## INA INFORMACIÓN DE SERVICIO

# Cambio a correa trapezoidal elástica

La polea tensora 531 0503 10 ya no es necesaria

Motores: F1AE

Fig. 1: Transmisión del grupo auxiliar en motores con número 0113089 o inferior con polea tensora

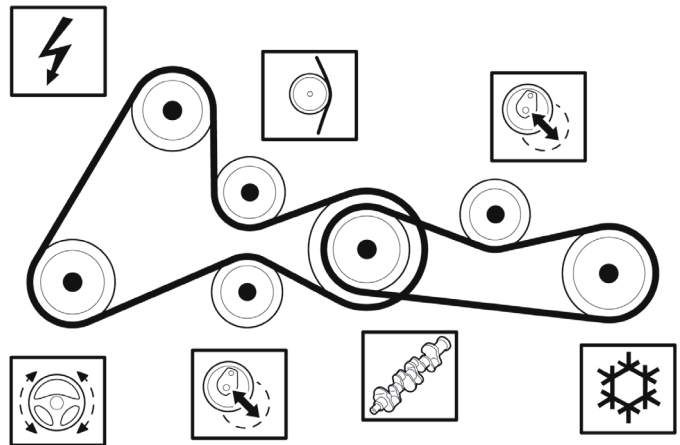
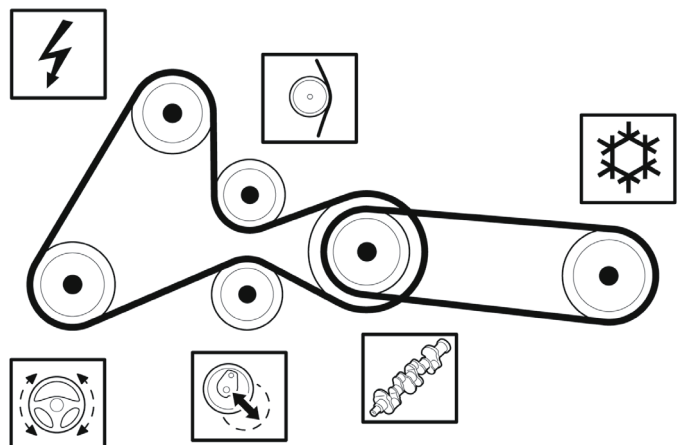
Para la transmisión del grupo auxiliar del compresor de aire acondicionado, los fabricantes de vehículos mencionados emplean una correa trapezoidal elástica en los motores con número 0113090 o superior. Así, desaparece la polea tensora necesaria hasta la fecha para la correa trapezoidal convencional.

Durante el mantenimiento, los motores con número 0113089 o inferior también se pueden reequipar con la correa trapezoidal elástica FB4EPK903. De esta forma, tampoco se necesita ninguna polea tensora en este caso.

La correa trapezoidal elástica cumple absolutamente todos los requisitos técnicos y se puede instalar sin problema en los motores con número 0113089 o inferior. Al reequipar un motor con una correa trapezoidal elástica, no se debe montar una polea tensora bajo ninguna circunstancia.
